島根原子力発電所第2号機 工事計画認可申請（補正）に係る論点整理について

2022年9月
中国電力株式会社

■ 説明内容

図5 解析モデル (原子炉建物)

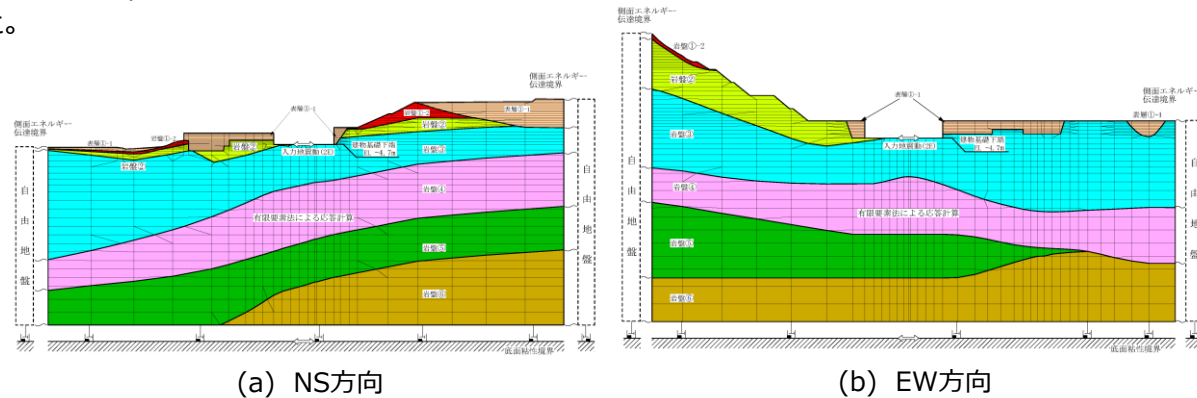
3. 1 表層地盤の物性値を一定値とすることに関する妥当性の確認 (詳細設計申送り事項No.1, 2 に対する回答)

表層地盤の物性値を地震動レベルに応じた等価物性値として基準地震動 S_s と弾性設計用地震動 S_d それぞれで一定値を設定していることの妥当性を確認することを目的として、原子炉建物を代表として、今回工認ケース (表層地盤の物性値：一定値) と等価線形解析ケースにおける入力地震動の加速度応答スペクトルの比較を行った。

入力地震動の加速度応答スペクトルの比較を図6に示す。今回工認ケースと等価線形解析による入力地震動の加速度応答スペクトルを比較すると、主要施設の周期帯 (図中のグレーハッチング以外の部分) で概ね一致しており、有意な差がないことから、表層地盤の地盤物性値の変動が入力地震動に及ぼす影響は小さく、表層地盤の物性値を地震動レベルに応じた等価物性値に設定することは妥当であることを確認した。なお、一部の周期帯で、等価線形解析ケースが今回工認ケースを上回る地震動があるが、参考1に示すように、今回工認で用いている地盤モデルに十分な保守性を有していることを考慮すると、本検討による影響は軽微である。

図8 解析モデル（原子炉建物）

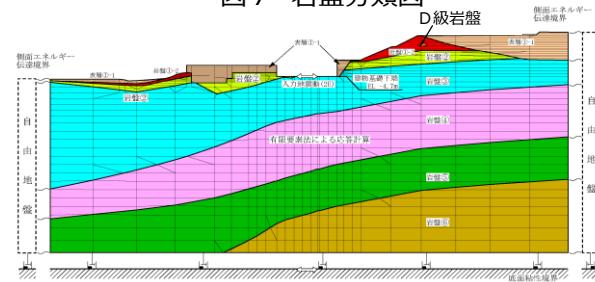
No.	詳細設計申送り事項	分類	回答	回答頁
3	<ul style="list-style-type: none"> 表層地盤1-②のD級岩盤に関し、地震時の非線形性が建物の入力地震動に与える影響は小さいとする判断根拠については、添付書類六で設定する解析用物性値による建屋設置位置での入力地震動との比較結果を示し、詳細設計段階で説明すること。（第845回審査会合（2020年3月10日）） 	A	<ul style="list-style-type: none"> 原子炉建物の2次元 F E MモデルのうちN S方向断面に含まれるD級岩盤の非線形性の影響について、D級岩盤のひずみ依存性を考慮した等価線形解析より得られた入力地震動とD級岩盤の非線形性を考慮していない場合の入力地震動を比較し、加速度応答スペクトルに大きな差はないことから、D級岩盤のひずみ依存特性が入力地震動評価に及ぼす影響は小さいことを確認した。 	P.11
4	<ul style="list-style-type: none"> 建物・構築物及び土木構造物について、入力地震動の解析モデルを説明する。（その他） 	A	<ul style="list-style-type: none"> 建物・構築物及び土木構造物の入力地震動の具体的な解析モデルについては、各建物・構築物及び土木構造物の地震応答計算書において説明する。 	-
5	<ul style="list-style-type: none"> 1次元波動論により入力地震動を算定している建物及び機器・配管については2次元 F E Mによる入力地震動に対して保守性を確保するよう詳細設計段階において評価を実施すること。許可段階ではその評価方針について説明すること。（第823回審査会合（2020年1月21日）） 入力地震動の評価に関する保守性（1次元波動論の入力地震動の保守性）の確認について、詳細設計段階での評価方針については許可段階で説明すること。（第300回ヒアリング（2020年2月19日）） 	A	<ul style="list-style-type: none"> 一次元波動論により水平方向の入力地震動を算定している建物・構築物について、Sクラスの間接支持構造物であるタービン建物及び廃棄物処理建物の2次元FEM解析による入力地震動を算定し、一次元波動論による入力地震動と比較した結果、入力地震動の加速度応答スペクトルは全周期帯にわたって概ね同等若しくは一次元波動論による入力地震動の方が保守的であり、また、建物の主要な固有周期に対して、一次元波動論による入力地震動は2次元 F E M解析による入力地震動を上回っている、若しくは、概ね同等の応答を示していることから、機器・配管系への影響の観点を含めて、入力地震動の算定に一次元波動論を採用することの保守性を確認した。 	P.9

3. 2 D級岩盤の物性値の設定に関する妥当性の確認（詳細設計申送り事項No.3に対する回答）

入力地震動の加速度応答スペクトルの比較を図9に示す。全周期帯において、各ケースの加速度応答スペクトルに大きな差がないことから、D級岩盤のひずみ依存特性の考慮が入力地震動評価に及ぼす影響は小さく、D級岩盤の物性値の設定を岩盤①-2に合わせて線形とすることが妥当であることを確認した。

図10 解析モデル（例：50Hz透過モデル，NS方向）

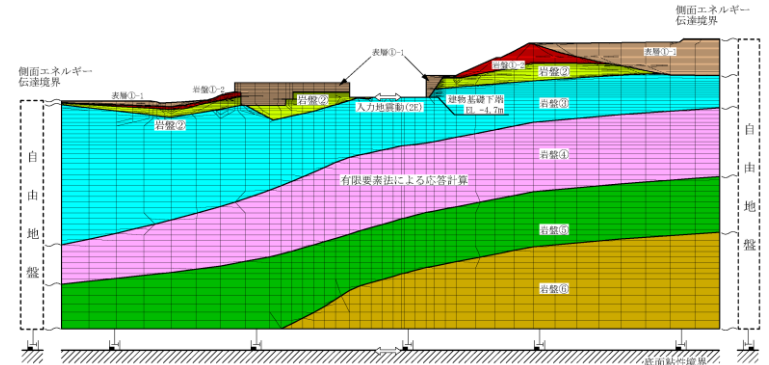
No.	詳細設計申送り事項	分類	回答	回答頁
6	<ul style="list-style-type: none"> 2次元 F E Mモデルの上下方向のメッシュ割について、設備の耐震設計で考慮する振動数を踏まえたメッシュ割になっているか説明すること。 (第754回審査会合(2019年8月1日)) 	A	<ul style="list-style-type: none"> 原子炉建物を対象として、最高透過振動数(20Hz)に対して設定したモデル(今回工認モデル)及び最高透過振動数(50Hz)に対して設定したモデルによる解析を実施し、入力地震動への影響を評価した結果、両モデルの加速度応答スペクトルは概ね一致していることから、今回工認モデルにおけるメッシュ分割高さの妥当性を確認した。 E W方向については、25Hz~30Hzの高振動数領域で50Hz透過モデルを用いた入力地震動の方が今回工認モデルを用いた入力地震動よりも大きいため、機器・配管系への影響検討を実施し、影響が軽微であることを確認した。 	P.12~16
7	<ul style="list-style-type: none"> 高振動数領域の応答による影響評価の対象は、弁の応答加速度のみに限定してよいか説明すること。 (第300回ヒアリング(2020年2月19日)) 	A	<ul style="list-style-type: none"> 機器・配管系の評価(弁の動的機能維持評価を除く)においては、動的解析において加速度応答スペクトルを考慮する固有振動数の閾値を20Hzとして評価を実施している。20Hz以下の周期帯において、今回工認モデル及び50Hz透過モデルの応答は概ね一致しているため、機器・配管系への影響は小さい。 弁の動的機能維持評価においては、加速度評価であり、弁を支持する配管系の20Hz以上の領域の振動モードの影響を無視できないことから、20Hzを超える振動数領域まで考慮した地震応答解析により、弁駆動部の応答加速度を算定している。そのため、弁の動的機能維持評価を対象に高振動数領域の応答による影響評価を実施し、今回工認モデルにおけるメッシュ分割高さが高振動数領域の動的機能維持評価に与える影響は軽微であることを確認した。 	P.13~16

3. 3 2次元 F E Mモデルのメッシュ分割高さに関する妥当性の確認（詳細設計申送り事項No.6,7に対する回答）

解析モデルを図10に示す。2次元 F E Mモデルのメッシュ分割高さHは、「原子力発電所耐震設計技術指針 J E A G 4 6 0 1-1991 追補版（社）日本電気協会」に示された以下の基準を満足するように設定した。

図15 試験可能逆止弁の評価部位（□：評価部位）

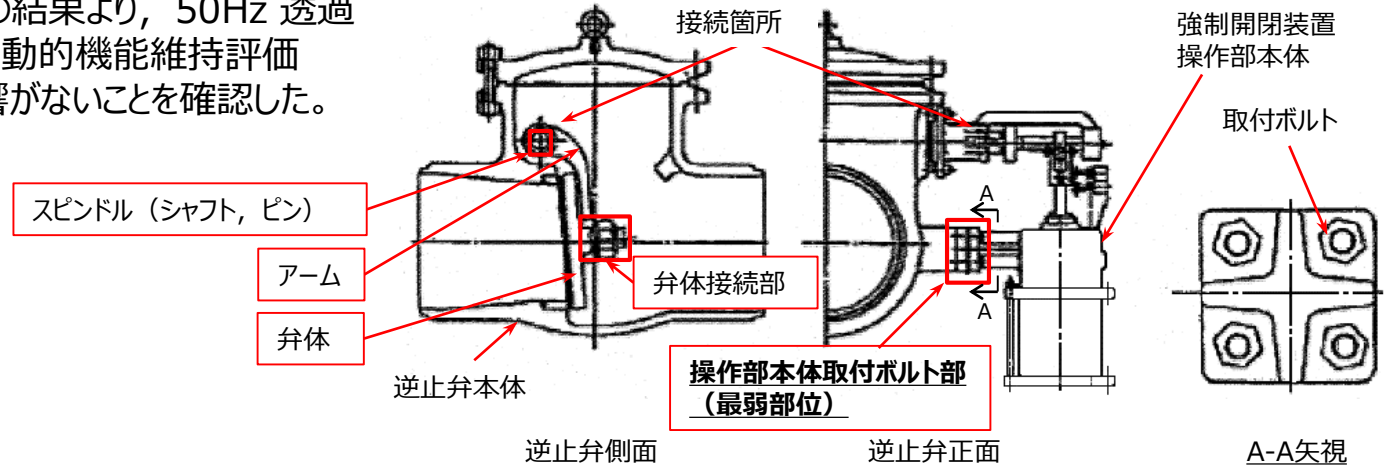
- 簡易評価の結果，条件比率が設備の裕度を上回るNo.1,3 の弁について詳細評価を実施した。
- No.1,3の弁は，地震中に動的機能の要求がない逆止弁であることから，弁体挙動評価（地震中の開状態又は閉状態の維持）は対象外とし，詳細評価として弁の開閉作動に係わる部品の構造強度評価による健全性確認を実施した。
- 図15に示す試験可能逆止弁の評価部位のうち，J E A G 4 6 0 1 - 1991に基づく最弱部位である操作部本体取付ボルトの構造強度評価結果を表 2 に示す。構造強度評価の結果，発生応力が許容応力を下回ることを確認した。
- 簡易評価及び詳細評価の結果より，50Hz 透過モデルの応答を考慮しても動的機能維持評価対象弁の耐震性への影響がないことを確認した。

No.	系統	弁番号	弁名称	評価部位	応答分類	詳細評価条件			50Hz透過耐震条件を用いた評価		詳細評価結果
						建物	EL(m)	減衰定数(%)	発生値(MPa)	許容値(MPa)	
1	RHR	AV222-1A	A-試験可能逆止弁	操作部本体取付ボルト部	組合せ	ガンマ線遮蔽壁	24.000	3.0	31	886	○
3	RHR	AV222-3A	A-炉水戻り試験可能逆止弁	操作部本体取付ボルト部	組合せ	原子炉圧力容器ペDESTAL	15.944	2.5	27	886	○

図1 日本海東縁部 (基準津波 1) の最大流速分布ケース

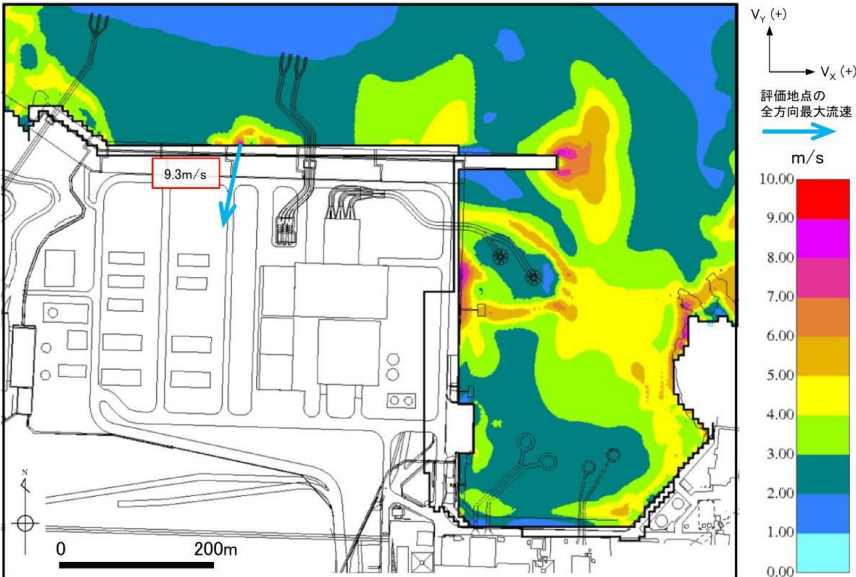
No.	詳細設計申送り事項	分類	回答	回答頁
1	漂流物衝突荷重の設定に用いる漂流速度の設定について、敷地周辺海域の流向・流速評価等の結果に応じて説明すること。 (第223回ヒアリング(2019年6月13日))	A	衝突荷重評価に用いる漂流速度は、基準津波来襲時の発電所近傍の海域における全方向最大流速を抽出し、安全側に10.0m/sを設定した。	P.22
2	津波の特性(流向, 流速等), 漂流物の配置位置及び対象漂流物の種類等を踏まえて、漂流物の衝突荷重算定式の適用性を評価すること。また、漁船を漂流物とした場合、漂流物衝突荷重の算定式等の適用性を検討すること。 (第686回審査会合(2019年2月26日)) (第736回審査会合(2019年6月27日)) (第894回審査会合(2020年9月3日)) (第358回ヒアリング(2020年10月1日))	A	漂流物衝突荷重の算定式及び衝突解析の適用性について、漂流物の種類, 仕様, 初期配置等により適用性を確認した。 また、漂流物として抽出した漁船の衝突荷重の算定方法については、漁船の初期配置が前面海域の場合は「道路橋示方書(2002)」を、直近海域では「衝突解析」を採用した。	P.23~26
3	津波防護施設の設計余裕の確保として、適用する漂流物衝突荷重算定式及び設計余裕への反映方法について説明すること。また、基準適合状態の維持の確認における管理値について説明すること。 (第366回ヒアリング(2020年11月19日)) (第939回審査会合(2021年1月28日))	A	設計余裕の確保として、操業区域及び航行の不確かさを考慮し、発電所前面海域(500m以遠)で操業する漁船(総トン数19トン)を直近海域の漂流物として評価した。 さらに、漂流物(総トン数19トン漁船)の仕様等の不確かさを踏まえ、漂流物衝突荷重に対して設計余裕を確保した。 また、基準適合状態の維持の確認方法については、個別の強度計算書において説明する。	P.23, 27~35
4	津波防護施設の構造成立性への影響が否定できない場合は、漂流物による影響の防止又は緩和について、設計又は運用等による対応方針を説明すること。 (第894回審査会合(2020年9月3日))	A	防波壁については、漂流物による衝突荷重を軽減させるため、「漂流物対策工」を設置する。 また、「漂流物対策工」の設計方針については、浸水防護施設の耐震性に関する説明書の補足説明資料で説明し、照査結果については、個別の強度計算書において説明する。	P.34

- 基準津波について, 発電所近傍の海域における全方向最大流速を抽出した。
- 基準津波のうち日本海東縁部に想定される地震による津波である基準津波 1, 2, 3, 5 及び 6 について確認した結果, 最大流速は9.3m/sが抽出された。
- 基準津波のうち海域活断層に想定される地震による津波である基準津波 4 及び海域活断層上昇側最大ケースについて確認した結果, 最大流速は5.8m/sが抽出された。
- 設計上の配慮として, 漂流物の衝突速度は10.0m/sとする。

図6 漂流物による衝突荷重算定方法の整理

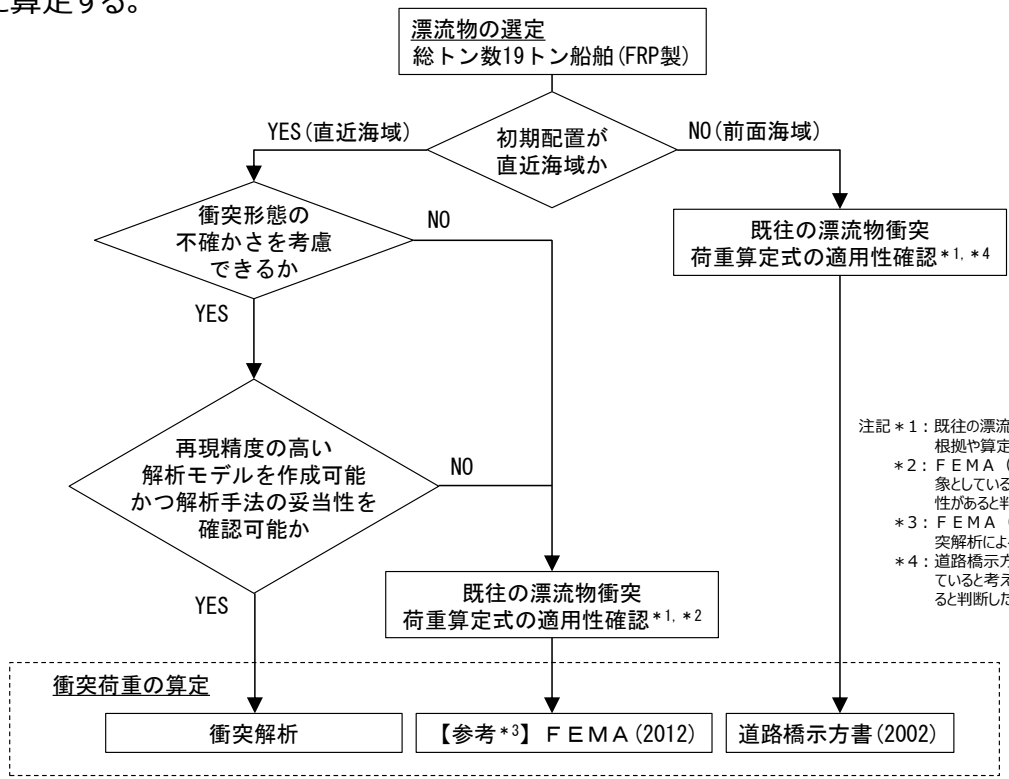
- 漂流物衝突荷重の評価について、検討フローの中で先行事例と何が異なるのか、どこに新規性があるのかを整理し、その項目を重点化して今後説明すること。また、塑性状態まで許容する漂流物対策工の設計方法は先行実績がないため、新たな論点として漂流物衝突荷重の評価と併せて今後説明すること。

- 先行事例との相違点については、直近海域における漂流物の衝突荷重算定に当たり、FRP製船舶による衝突実験とその再現解析による最新の文献を基に、衝突形態の不確かさを考慮可能である衝突解析による衝突荷重について重点的に整理した。（P.26,28,29）
- 漂流物対策工の設計方針については、浸水防護施設の耐震性に関する説明書の補足説明資料他で説明する。

- 既往の衝突荷重算定式の適用性を踏まえ、以下のとおり、漂流物衝突荷重の算定方法を採用する。
 - ✓ 前面海域を対象とした船舶においては、「道路橋示方書(2002)」を衝突荷重の算定方法として選定する。
 - ✓ 直近海域を対象とした船舶においては、被衝突物に対する船舶の衝突形態の不確かさを考慮した衝突荷重の算定が可能であること、対象漂流物である船舶の形状調査を行い再現精度が高い船舶の解析モデルを作成可能なこと、及びFRP製船舶による衝突実験とその再現解析による最新の文献(補足1)を基に衝突解析は衝突実験結果の再現性を確認できていることから、「衝突解析」を衝突荷重の算定方法として選定する。なお、「衝突解析」による衝突荷重と比較するため、「FEMA(2012)」の式による衝突荷重を参考に算定する。

図3 設計揚圧力及び設計地下水位の設定フロー

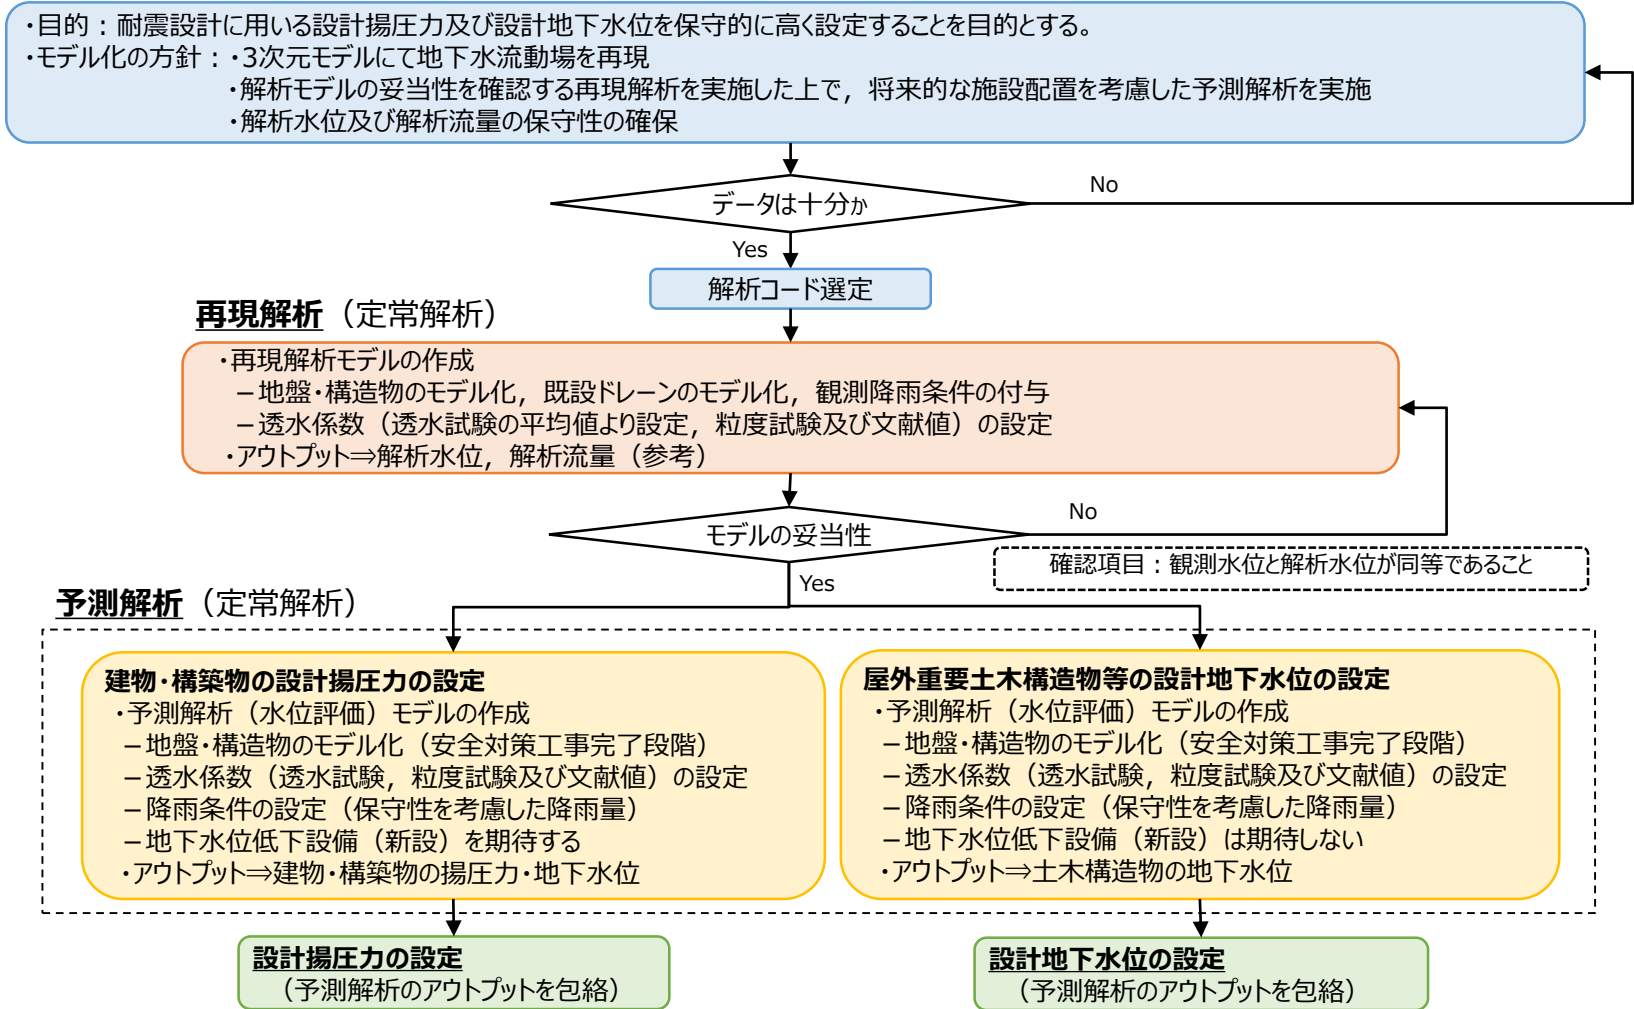
No.	詳細設計申送り事項	分類	回答	回答頁
1	設計地下水位の設定について、安全裕度の考え方を説明すること。 (第329回ヒアリング（2020年6月2日）)	B	設計地下水位の設定における安全裕度については、浸透流解析（再現解析）により、観測値と解析値を比較することにより妥当性を確認したモデルにより、 ①降雨条件に保守性を持たせた予測解析により設定する。 ②原子炉建物等の建物・構築物については、地下水位低下設備の効果を期待する条件での予測解析結果より、設計地下水位を高く設定し、建設時の揚圧力を考慮する。 ③屋外重要土木構造物等については、地下水位低下設備の効果を期待しない条件での予測解析結果より、耐震評価の解析モデル範囲のうち最も高い水位に裕度を考慮して、高く設定する。	P.40～46
2	地下水位観測孔における地下水位の経時変化を踏まえた非定常解析の検討結果及び位置付けを説明すること。 (第850回審査会合（2020年3月17日）) (第329回ヒアリング（2020年6月2日）)	B	設工認段階において、安全対策工事の実施状況を踏まえ、降雨の浸透範囲を見直した条件で非定常解析を実施した結果、降雨に対する感度が向上し、地下水位の経時変化に対する再現性には地表面の浸透による影響が大きいことを確認した。 島根原子力発電所の設計地下水位の設定は、降雨条件に保守性を持たせた定常解析による予測解析で設定するため、非定常解析の結果は「参考」として位置付ける。	P.47,48

設計揚圧力及び設計地下水位の設定方針を踏まえ、目的に応じて地下水位低下設備 (既設, 新設) の機能の考慮の有無を整理したうえで、以下のフローに基づき実施した浸透流解析のアウトプットを基に、設計揚圧力及び設計地下水位を設定する。

(例) 地下水位の経時変化 (No.5 *1)

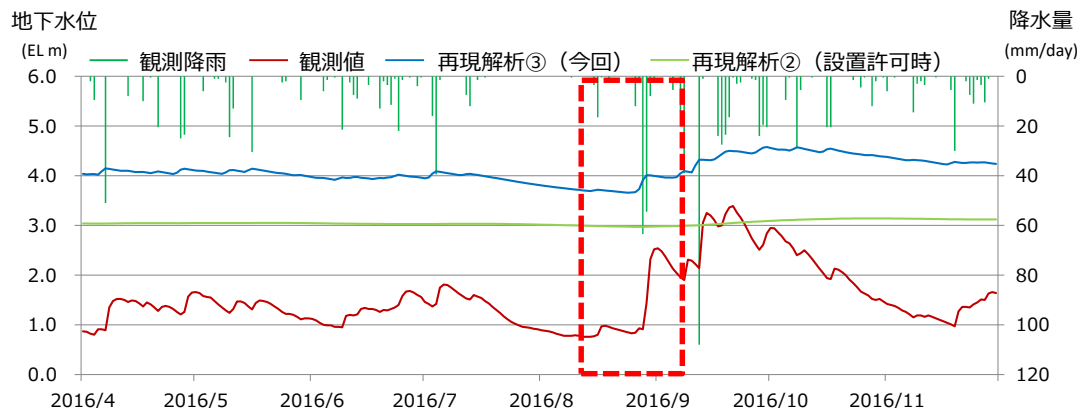
2. 非定常解析の結果及び位置付け（詳細設計申送り事項No.3に対する回答）

- 非定常解析による降雨への感度分析を実施し、下図の赤枠で示す期間（2016年8月14日～9月5日）での降雨時の水位変動を確認した結果、観測孔によってばらつきは見られるものの、降雨時の地下水位の変動は再現解析③では再現解析②に比べて大きい値を示しており、降雨への感度が向上していることを確認した。したがって、非定常解析による降雨後の地下水位の変動の再現性には地表面の浸透による影響が大きいと判断される。
- また、検証期間を通して、予測解析（定常解析）の解析水位は再現解析③による解析水位及び観測水位を常に上回っていることを確認した。
- 以上により、島根原子力発電所における設計地下水位の設定は、降雨条件に保守性を持たせた予測解析（定常解析）の解析水位に基づき設定し、非定常解析については参考として位置付ける。

図7 室内配合試験による供試体のせん断強度 τ_R 及び設置許可段階における管理目標値のせん断強度 τ_d との比較

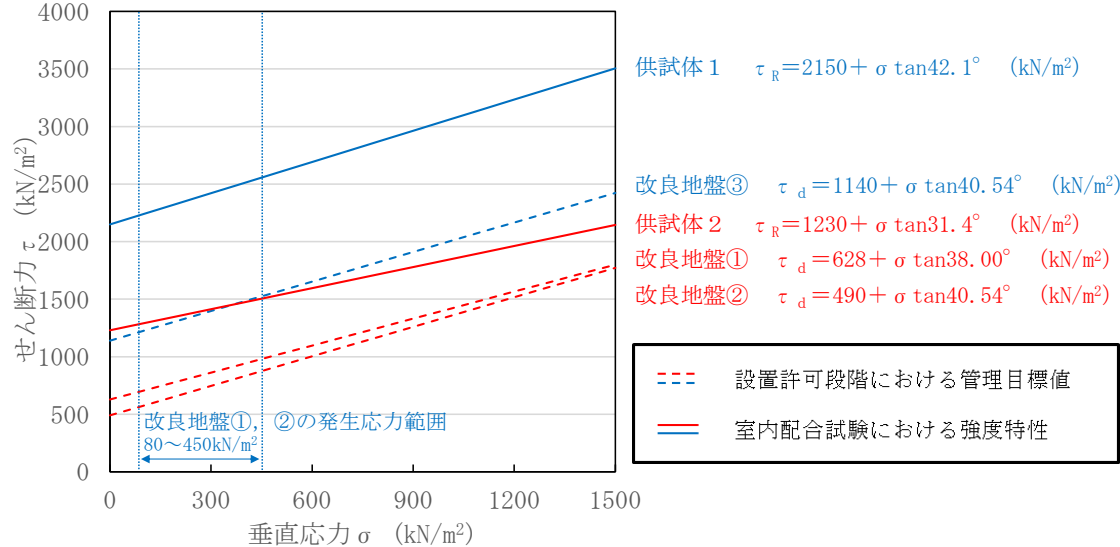
No.	詳細設計申送り事項	分類	回答	回答頁
1	防波壁（逆T擁壁）において，室内配合試験における三軸圧縮試験等を踏まえた解析用物性値を設定し，PS検層等に基づく改良地盤の物性値（管理目標値）が確保されていることを確認すること。 （第870回審査会合（2020年6月30日））	B	防波壁（逆T擁壁）の改良地盤について，室内配合試験における三軸圧縮試験等を踏まえ解析用物性値を設定し，設置許可段階において設定したPS検層等に基づく改良地盤の物性値（管理目標値）を確保できることを確認した。	P.52～56

- 強度特性は、せん断強度 τ ($= c + \sigma \cdot \tan\Phi$) を指標とし、室内配合試験におけるせん断強度 τ_R が、設置許可段階における管理目標値のせん断強度 τ_d を上回ることを確認する。
- 試験体の配合として、改良地盤①及び②の物性を確保するための配合と、改良地盤③の物性を確保するための配合を表2のとおり設定した。
- 室内配合試験の結果、図7のとおり、動的解析において確認された改良地盤の発生応力範囲において、室内配合試験におけるせん断強度 τ_R が、設置許可段階における管理目標値のせん断強度 τ_d を上回ることを確認した。
